Auswirkungen auf Brannenburg & Flintsbach aus den am 18.06.18 vorgestellten Entwürfen Grobtrassen BBT-Nordzulauf

Dieser Foliensatz dient

Verknüpfungstelle
Breitmoos

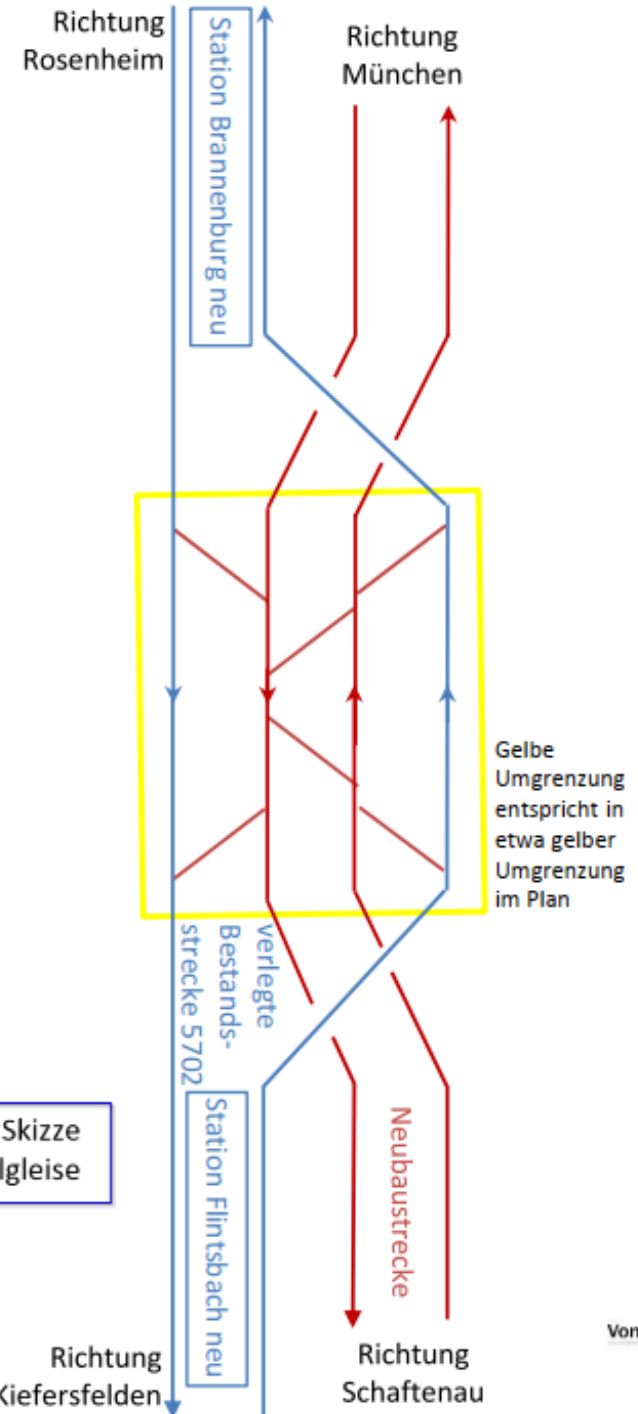
- Im Landschaftsschutzgebiet zwischen dem südlichen Ende Hawaiisee bis nördlich der Kläranlage Brannenburg entstehen:
 - neue Verknüpfungsstelle mit min. 4 Gleise und ca. 30m Breite

- 2 neue Bahnbrücken (Überwerfung über 7m: Bahn über Bahn)
 - 2 neue Bahnhöfe (ggf. Zusammenlegung)
- Schaffung eines/zwei neuen Bahnhofumfelds in Tiefenbach (Zugänge für Fußgänger/Radl/Auto, Parkplätze, auch für Radl, Gebäude, Toiletten, usw.) auf Kosten der Gemeinden Brannenburg & Flintsbach

- Auflösung der fußläufigen Bahnhöfe Brannenburg und Flintsbach
- Zusätzlicher Busverkehr zwischen Bahnhof Brannenburg neu und Schulzentrum Brannenburg
- Meterhoher Schallschutz verändert das Landschaftsbild

- Gebäude in Tiefenbach und Wiesenhausen werden evtl. weichen müssen (Enteignung)
- Enteignung von landwirtschaftlicher Nutzflächen (wegen Ausgleichsflächen bis 12km möglich)

- Existenzgefährdung der Landwirtschaft durch Flächenverlust (z.B. Pachterhöhung)
- Straße zwischen Sonnenholz und Wiesenhausen muss verlegt werden
- Hawaiisee wird (teilweise) zugeschüttet

Variante Breitmoos

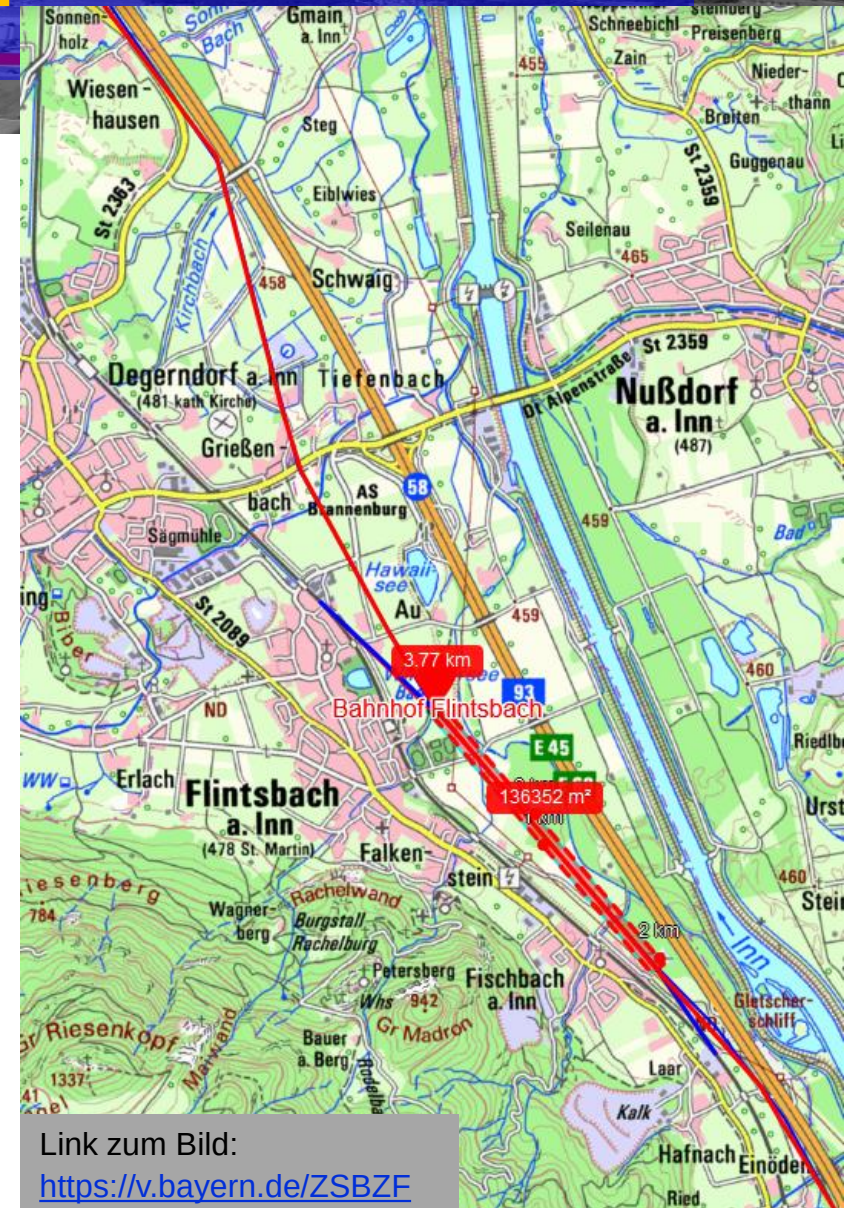
- Welche Kosten kommen auf die Gemeinden Brannenburg & Flintsbach zu (des/der neuen Bahnhofs/Bahnhöfe inkl. Infrastruktur und Schulbusverkehr)
- Wie erfolgen die Zugänge (Straßen/ Fußweg/ Radlweg/ Parkplatz) zu den neuen Bahnhöfen

- Kostenermittlung und -übernahme des Trassenrückbaus (Bodenaustausch etc.)
- Wer ist/wird Eigentümer der alten Trasse und welche Verwendung ist/wird geplant

- Gestaltung der Autobahnzufahrten
- LKW-Parkplatz wohin
- Welche Wohnhäuser sind konkret von Enteignung betroffen
- Zukunft des Hawaiisees
- Ertüchtigung der heutigen Bestandstrasse für den Verkehr zwischen Eröffnung BBT (ca. 2027 [*Q18S.5](#)) und Bauende der neuen Trasse (ca. 2038 [*Q18S.5](#)) (insb. Lärm)

- Welchen Lärmschutz erhalten die neuen oberirdischen Trassen
- Neubaustrasse für Gleis 3+4 ist auch ohne Verknüpfungsstelle Breitmoos möglich
- Gibt es ein Anschlussgleis zur „Bahnverladung Dettendorfer“

Variante Grießenbach

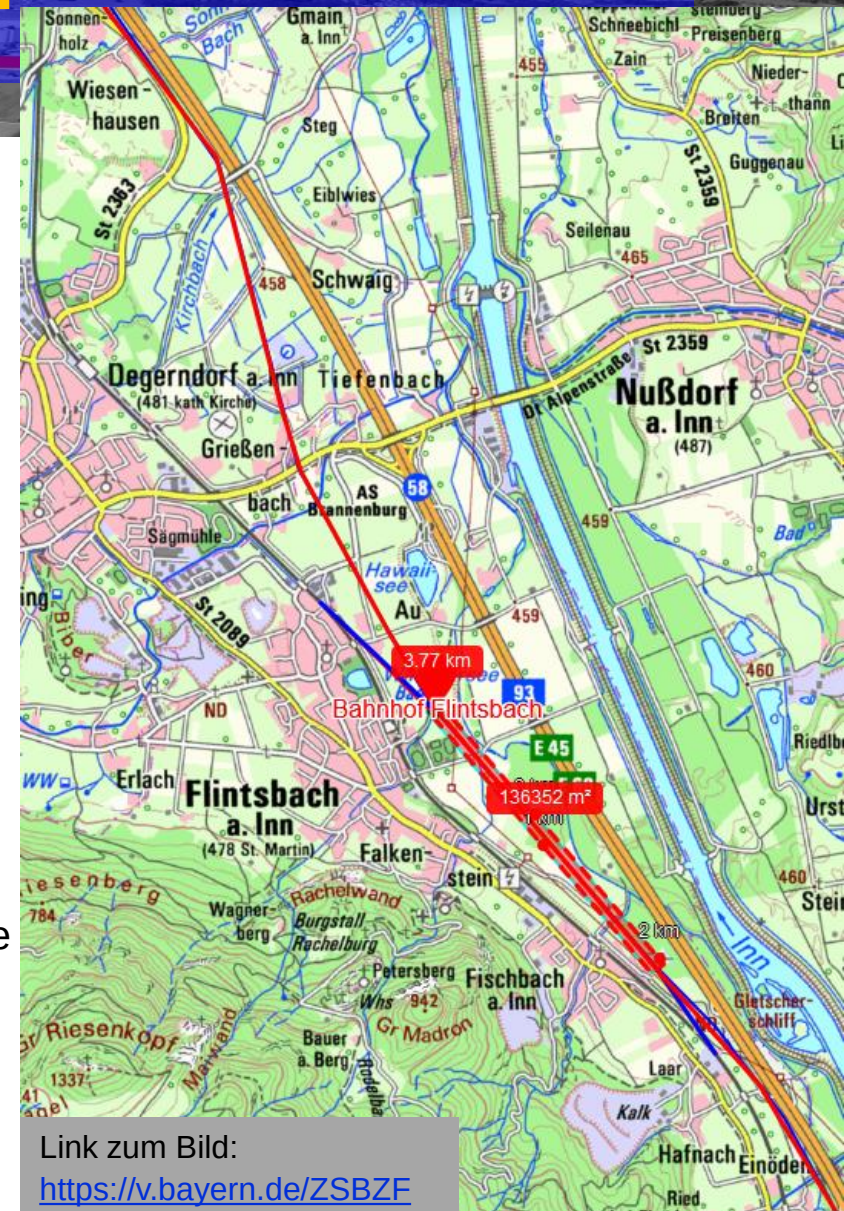
- Im Landschaftsschutzgebiet zwischen dem heutigen nördlichen Ende Sportplatz und dem südlichen Ende Fischbach entstehen:
 - neue Verknüpfungsstelle mit min. 4 Gleise und ca. 30m Breite

- 2 neue Bahnbrücken (Überwerfung über 7m: Bahn über Bahn)
 - der neue Bahnhof Flintsbach
- Schaffung eines neuen Bahnhofumfelds für Flintsbach im Bereich Sportplatz Flintsbach (Zufahrt, Parkplätze, auch für Radl, Gebäude, Toiletten, usw.) auf Kosten der Gemeinde Flintsbach

- Auflösung des derzeitigen fußläufigen Bahnhofs Flintsbach
- Im Landschaftsschutzgebiet zerschneiden neue Gleistrassen die derzeit ungestörte Kulturlandschaft

- Meterhoher Schallschutz verändert das Landschaftsbild
- Gebäude in Grießenbach und Wiesenhausen werden evtl. weichen müssen (Enteignung)
- Enteignung landwirtschaftlicher Nutzflächen (wegen Ausgleichsflächen bis 12km Entfernung)

- Existenzgefährdung der Landwirtschaft durch Flächenverlust (z.B. Pachterhöhung)
- Straße zum Wertstoffhof Brannenburg und Kläranlage muss verlegt / neu gebaut werden

Variante Einöden

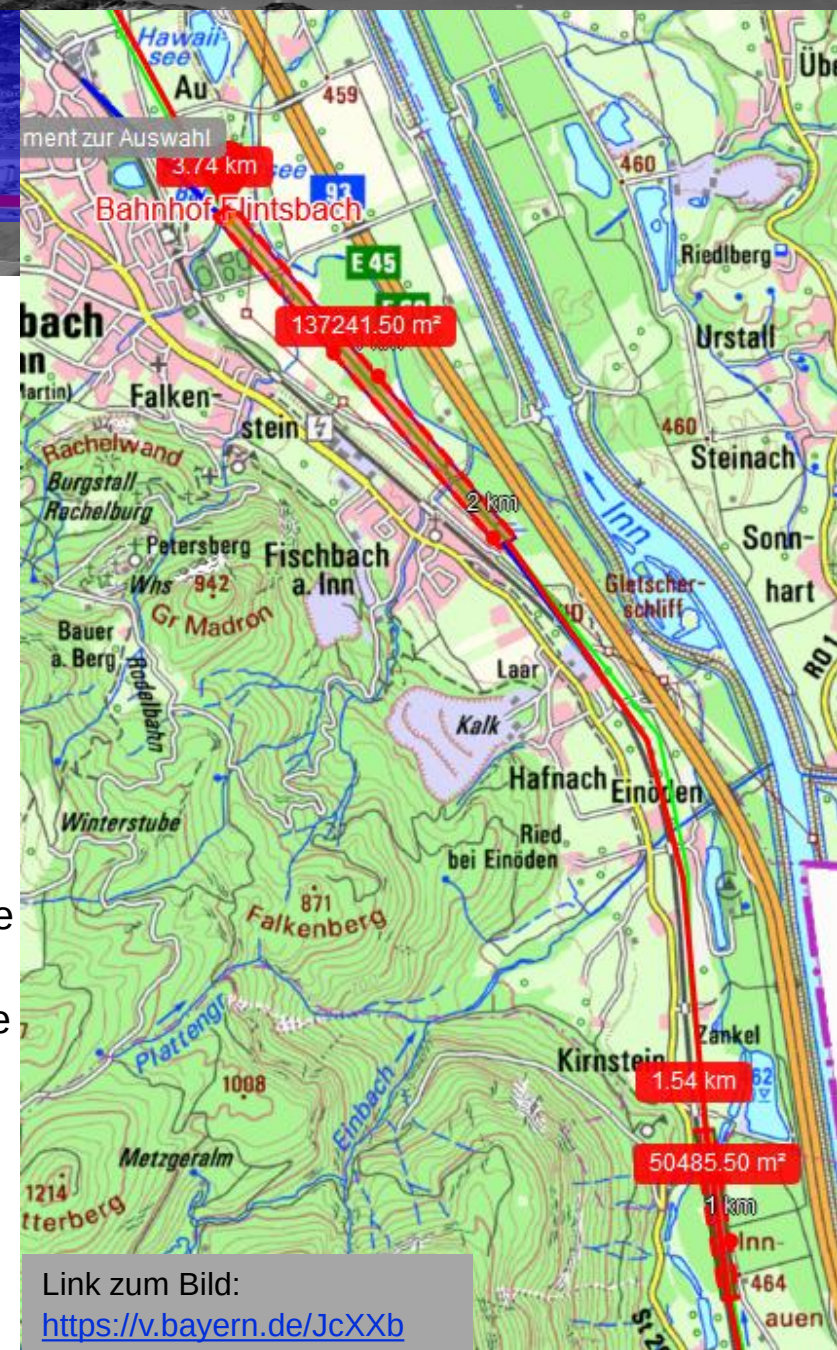
- Im Landschaftsschutzgebiet zwischen dem nördlichen Ende Sportplatz und dem südlichen Ende Fischbach entstehen
 - eine 1ste neue Verknüpfungsstelle mit min. 4 Gleise und ca. 30m Breite

- Der neue Bahnhof Flintsbach
- Schaffung eines neuen Bahnhofumfelds für Flintsbach im Bereich Sportplatz Flintsbach (Zufahrt, Parkplätze, auch für Radl, Gebäude, Toiletten, usw.) auf Kosten der Gemeinde Flintsbach

- Auflösung des derzeitigen fußläufigen Bahnhofs Flintsbach
- Südlich von Kirnstein entsteht eine 2te neue Verknüpfungsstelle mit ca. 4 Gleise und ca. 30m Breite im Landschaftsschutzgebiet

- Im Landschaftsschutzgebiet zerschneiden neue Gleistrassen die derzeit ungestörte Kulturlandschaft
- Meterhoher Schallschutz verändert das Landschaftsbild

- Gebäude östlich von Flintsbach, in Gießenbach und Wiesenhausen werden evtl. weichen müssen (Enteignung)
- Enteignung landwirtschaftlicher Nutzflächen (wegen Ausgleichsflächen bis 12km Entfernung)

- Existenzgefährdung der Landwirtschaft durch Flächenverlust (z.B. Pachterhöhung)
- Straße zum Wertstoffhof Brannenburg und Kläranlage muss verlegt / neu gebaut werden

Variante IST-Trasse

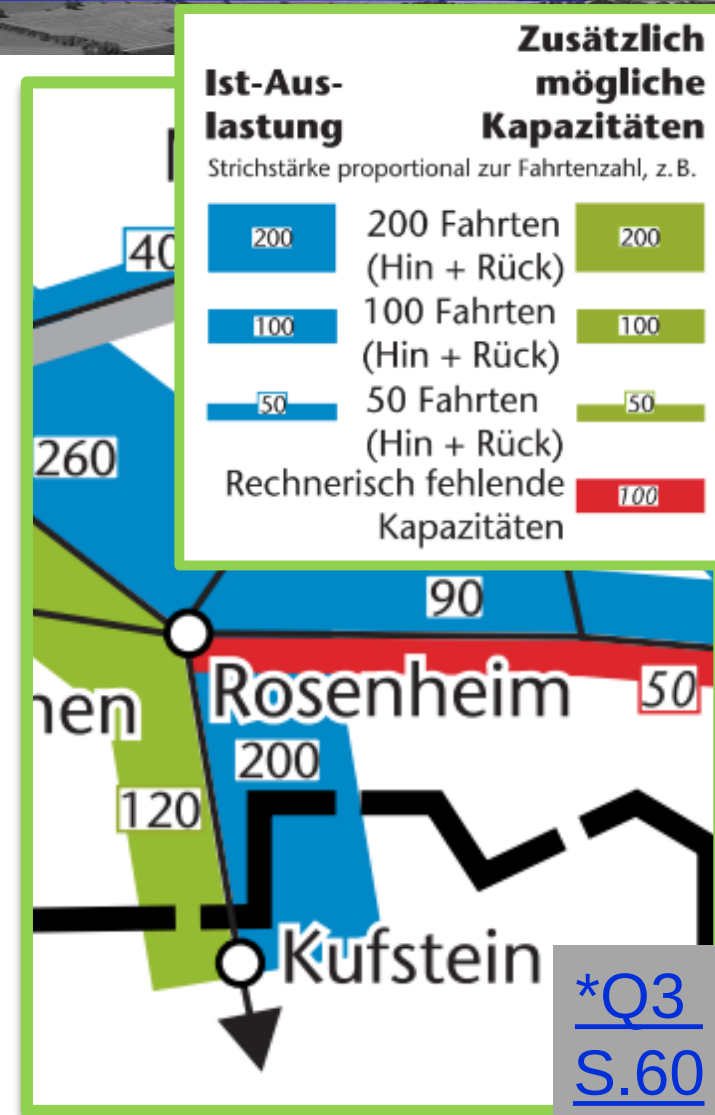
- Die jetzige IST-Trasse hat noch freie Kapazität (siehe Bild rechts) [*Q3 S.60](#) und [*Q17 S.38](#)
- Lt. Bundesverkehrsministerium (19.10.2018) [*Q22S.8](#) wird die derzeitige Trasse 2030 zu 70% ausgelastet sein
- Ein massiver Anstieg des Personen- oder des Güterverkehrs auf der Schiene ist nicht zu erwarten [*Q10S.17](#) (auch nicht wenn der BBT eröffnet ist)
- Auf jeden Fall muss die jetzige IST-Trasse den gesamten Verkehr bis ca. 2038 [*Q18S.5](#) aufnehmen können
- Jetzige Trasse ist bereits TEN-fähig [*Q17S.39](#) somit Forderung der Politik erfüllt
- Bahnhöfe Brannenburg & Flintsbach sind mit aller Infrastruktur vorhanden und bleiben erhalten

Variante IST-Trasse

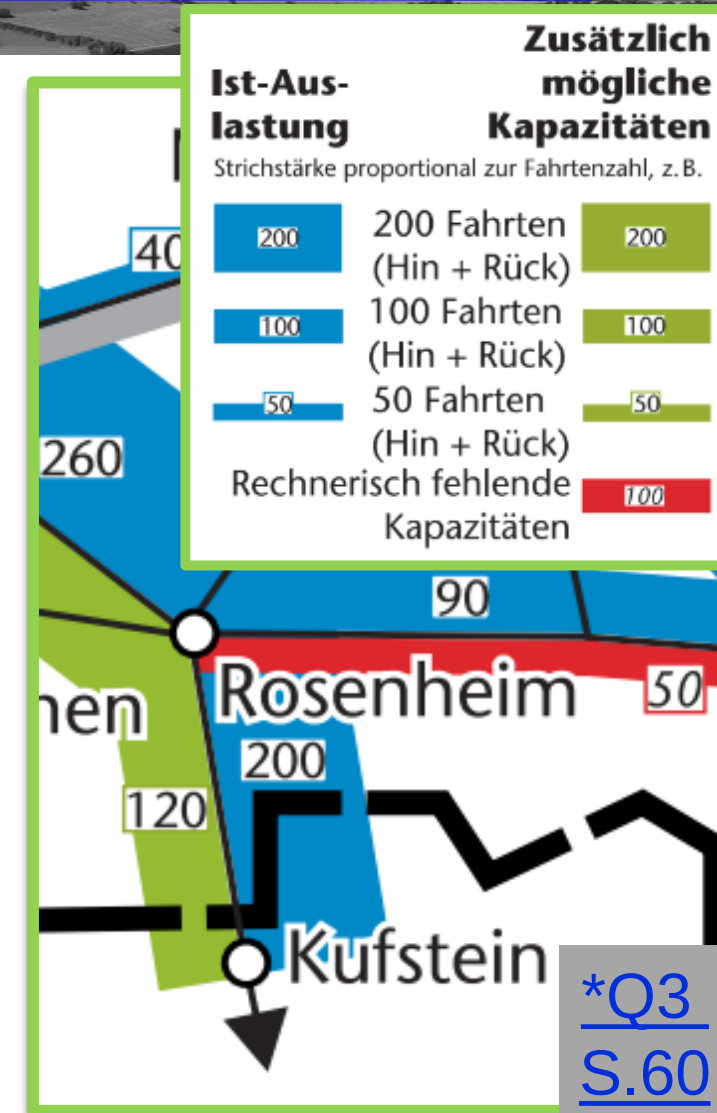
- Wie wird der Personennahverkehr auf der IST-Trasse gesichert (min. ½ Std. Takt in der Hauptverkehrszeit)
- Reichen die zusätzlichen 300m/210m/270m einseitige Schallschutzwände (2-3m Höhe), um die heutige IST-Trasse für den Schienenverkehr bis 2038 (ab ca. 2027 auch aus dem BBT) zu ertüchtigen (insbesondere Lärm) [*Q12](#)
- Reichen 750m farbige Schienenstegdämpfer um den Lärm spürbar zu reduzieren [*Q16](#)
- Wann kommt der Lärmschutz gemäß den Grenzwerten für Neubau [*Q14 S.20](#) [*Q15](#)
- Welche Zugzahlen (insbesondere Güterzüge) sind in Zukunft zu erwarten [*Q10 S.17](#) [*Q19 S.5/32](#)
- Werden die Güterzüge so leise wie die Personenzüge. Die Lärmreduktion bei den Bremsen ab 2020 [*Q11+Q13](#) hilft in normaler Fahrt nicht viel weiter
